III/27214 Dražice, most ev.č. 27214 -2 přes Jizeru v Dražicích

Změnový list

Iniciátor změny: Zhotovitel Popis Změny: Pro výstavbu opěry O3, jejíž základová spára se nachází pod hladinou Jízery, byla v zadávací dokumentaci stavby navržena těsněná jímka ze štětovnic. Při zřizování jímky ze štětovnic pro umístění podpory provizorní lávky na pravém břehu řeky Jízery byly zaznamenány znatelné vibrace během instalace štětovnic, a proto bylo přistoupeno k měření vibrací během beranění (zarážení) štětovnic ve skutečně zastížené geologii (Měření dynamické odezvy od technické seismicity" od spol INSET s.r.o. ze dne 21. 11. 2017). Na základě těchto měření byla při zohlednění skutečně zastížených geologických a hydrogeologických podmínek, stanoveny bezpečné vzdálenosti pro beranění štětovnic v blízkosti stávajících staveb (domů) na min. 6m. Těsněná jímka pro realizaci opěry O3 na levém břehu se nachází výrazně blíže (min. až cca 3,5 m) jak k nové budově v areálu DZD (Družstevní závody Dražice - strojírna s.r.o.), tak k objektu garáže na pozemku č. 227. Z důvodu omezení škod na sousedních stavbách je nezbytné změnit technologii provádění této jímky. Realizace těsněných jímek bude provedena te

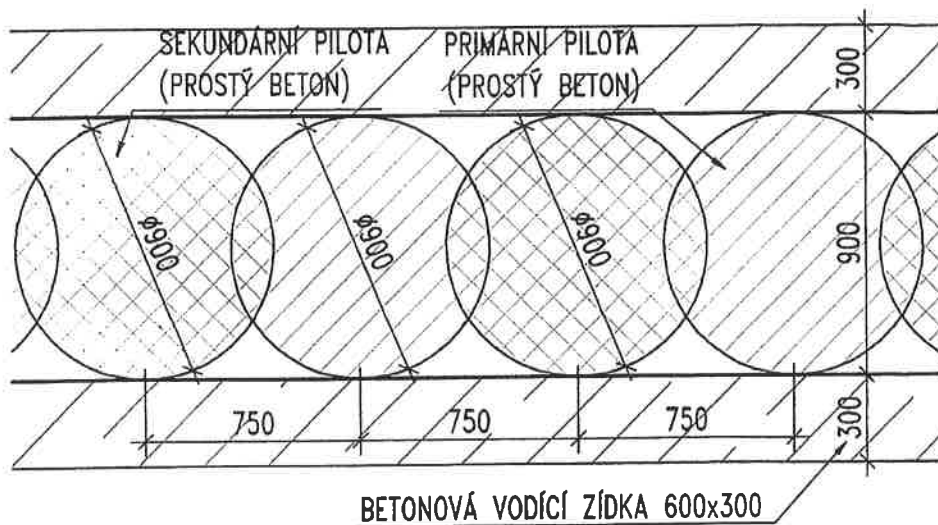
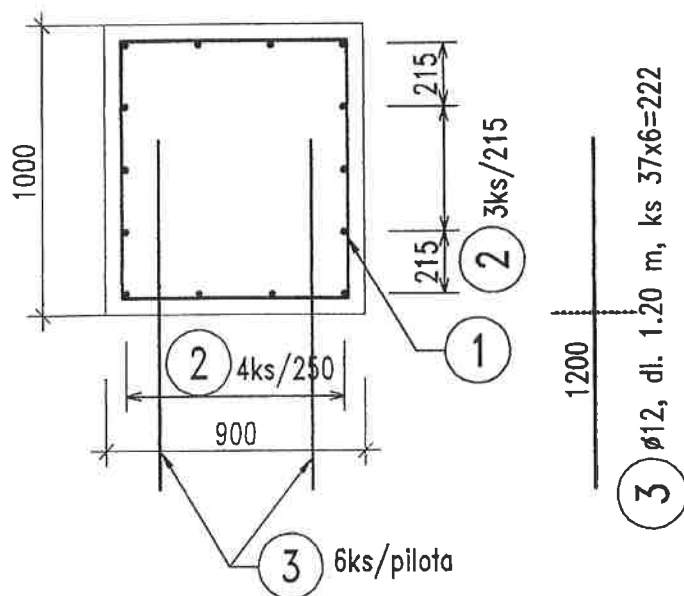
Pro výstavbu opěry O3, jejíž základová spára se nachází pod hladinou Jizery, byla v zadávací dokumentaci stavby navržena těsněná jímka ze štětovnic. Při zřizování jímky ze štětovnic na pravém břehu pro umístění podpory provizorní lávky však byly zaznamenány znatelné vibrace během instalace štětovnic, a proto bylo přistoupeno k měření vibrací během beranění (zarážení) štětovnic. Na základě těchto měření byla odborným posudkem stanovena, při reálně zastiženém geologii, bezpečná vzdálenost pro beranění štětovnic v blízkosti stávajících staveb (domů) na min. 6m. Těsněná jímka pro realizaci opěry O3 na levém břehu se však nachází výrazně blíže (min. až cca 3,5 m) jak k nové budově v areálu DZD (Družstevní závody Dražice - strojírna s.r.o.), tak k objektu garáže na pozemku č. 227. Proto je nutné z bezpečnostních důvodů (z důvodu omezení škod na sousedních stavbách) změnit technologii provádění této jímky. Jedná se o stejný důvod, proč bylo třeba upravit technologii zřízení základové jímky pro uložení provizorní lávky na levém břehu (ZBV2).

Kromě původně uvažovaných štětovnic přicházejí v úvahu jiné alternativy těsněných jímek, kterými jsou převrtávané piloty nebo trysková injektáž. Tryskovou injektáž však nelze v blízkosti vodního toku použít kvůli negativnímu vlivu cementové suspenze na vodní živočichy. Proto byla zvolena technologie převrtávaných pilot (zřizovaných pod ochranou výpažnice) vetknutých do nepropustného podloží. Při realizaci této těsněné jímky dojde také ke zvětšení rozsahu zemních prací oproti zadávací dokumentaci z důvodu zřízení nezbytné sjezdové rampy pro pilotovací vrtnou soupravu. Vzhledem k nepříznivé geologické skladbě podloží a požadavku na $E_{def,2}=45\text{MPa}$ je nutné v ploše sjezdové rampy a plošiny pro vrtání provést opatření na zlepšení podloží (geotextilie + ŠD). Po dokončení nosné konstrukce mostu a odláždění svahu před opěrou dojde k ubourání pilot na úroveň dna Jizery.

S uvedeným návrhem řešení autorský dozor souhlasí.
